# 泊発電所3号炉

## 防潮堤の構造成立性評価方針について

(指摘事項に対するコメント回答を含む)

令和5年2月2日  
北海道電力株式会社

アンカーボルトBの設計方針

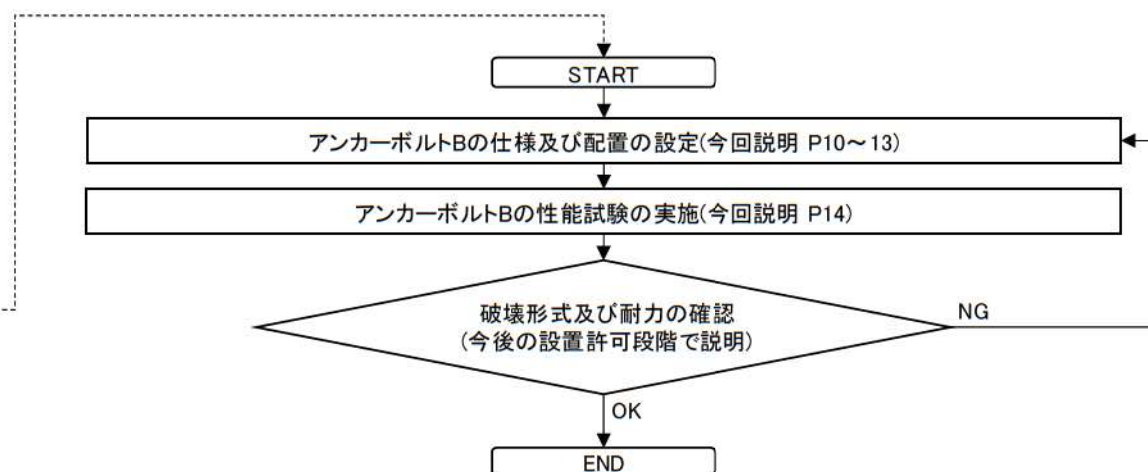
## 【指摘事項 221101-03, 221101-04】

止水目地の構造の一部であるアンカーボルトBの性能試験について、参考とする規格、基準等の適用範囲及びセメント改良土の特性を踏まえ、試験方法の詳細を説明すること。なお、説明に当たっては、以下の事項を含めて説明すること。

止水目地の構造の一部であるアンカーボルトBの設計について、性能試験の結果を踏まえ、許容限界を含む設計の考え方を説明すること。なお、説明に当たっては、以下の事項を含めて説明すること。

- 指摘事項221101-03について、アンカーボルトBの性能試験の実施により、「各種合成構造設計指針・同解説(社団法人日本建築学会、2010年)」(以下、「各種合成構造設計指針」という。)の適用性を確認し、アンカーボルトBの性能試験における試験体の確認項目及び条件設定の考え方については、各種合成構造設計指針を参考とする。
- 指摘事項221101-04について、アンカーボルトBの許容限界は概ね弾性範囲内で設定し、アンカーボルトBの性能試験の結果を踏まえ、各種合成構造設計指針の適用性を確認する。
- また、アンカーボルトBの性能試験の試験結果を踏まえた許容限界を含む設計の考え方は、今後、設置変更許可段階で説明する。

- アンカーボルトBの設計方針及び性能試験フローは、下図のとおりである。
- アンカーボルトの設計指針は、各種合成構造設計指針、「コンクリートのあと施工アンカー工法の設計・施工指針(公益社団法人土木学会, 2014年)」及び「あと施工アンカー施工指針(一般社団法人日本建築あと施工アンカー協会, 2016年)」がある。
- アンカーボルトBの設計で参考にする指針は、アンカーボルトBは先付け工法を計画していることから、先付け工法の設計に関する記載がある各種合成構造設計指針とする。
- アンカーボルトBの設計においては、各種合成構造設計指針を参考に、アンカーボルトBの降伏が先行することを基本とし、許容限界は概ね弾性範囲内で設定する。
- 各種合成構造設計指針の適用性の確認並びにアンカーボルトBの仕様及び許容限界の設定については、アンカーボルトBの性能試験で確認する破壊形式及び耐力を踏まえて行う。
